Stadens grupp för granskning av projektet Nya Slussen lämnade sin rapport 2015-01-31. Experternas kritiska synpunkter blev utsuddade i rapportens sammanfattningar. Här lyfter vi istället fram dem.

2. Bussterminalens placering

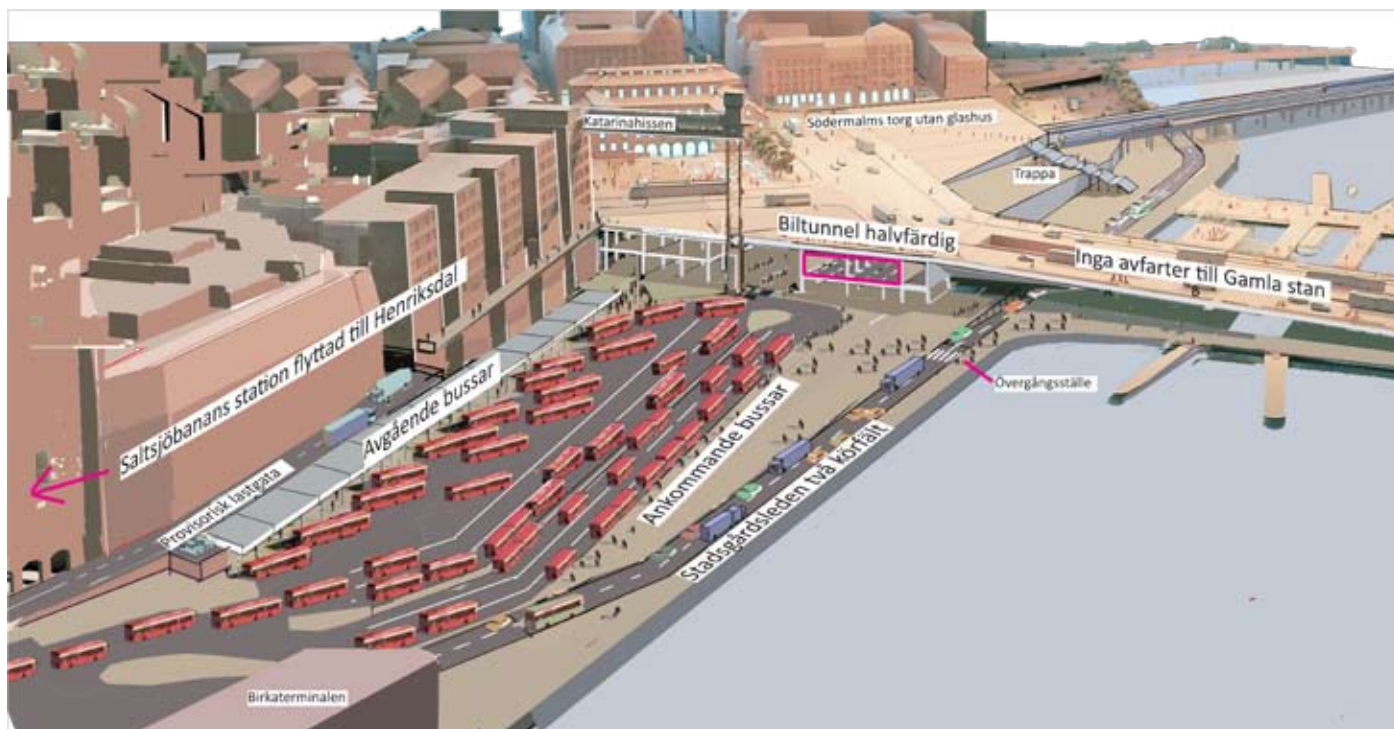
Om ett bygge av Nya Slussen startas måste det fem år senare avbrytas så som bilden visar. Den provisoriska bussterminalen på kajen ligger i vägen för fortsättningen. Stadsgårdsleden får två körfält. Den går i en kasun under huvudbron och får inga avfarter till Gamla stan. Den västra delen av biltunneln är färdigställd. Men tunneln kan inte användas eftersom bussterminalen ligger där tunneln skulle gå fram. Saltsjöbanan får sin slutstation vid Henriksdal på grund av Nya Slussenbygget. Från Henriksdal blir det ersättningsbussar till Slussen. Denna situation blir rådande tills dess att en ny bussterminal är helt klar..

Experterna förordar att alternativ till bergrumsförläggningen utreds

”Vi understryker betydelsen av de alternativanalyser som ska göras i den miljökonsekvensbeskrivning (MKB) som görs under detaljplanearbetet där alternativa placeringar/lösningar fördjupas, redovisas och prövas.”

”Vi rekommenderar även fortsatta studier så att bussterminalen kan planeras för flexibilitet för att kunna ta emot framtida busstyper” (Rapport sid 120)

Expertgruppens rapport ger intrycket av att man inte tror på en bussterminalen i berget. Expertgruppen

frågar retoriskt: Skulle man inte kunna ha terminalen på kajen, och kanske ta bort delar av biltunneln?

De citerar landstingets analys: Gullmarsplan, Cityterminalen och Sickla är olämpliga lägen för en ny terminal. En terminal vid Nacka forum skulle vara obekvämt och ta för mycket kapacitet från den nya T-banan. Slussen är den bästa slutpunkten. (Rapport sid. 50). Risker, dålig funktion, hög kostnad samt svårigheter med expropriation kan göra att bussterminal i berget inte förverkligas. I så fall permanentas provisoriet på bilden för lång tid.
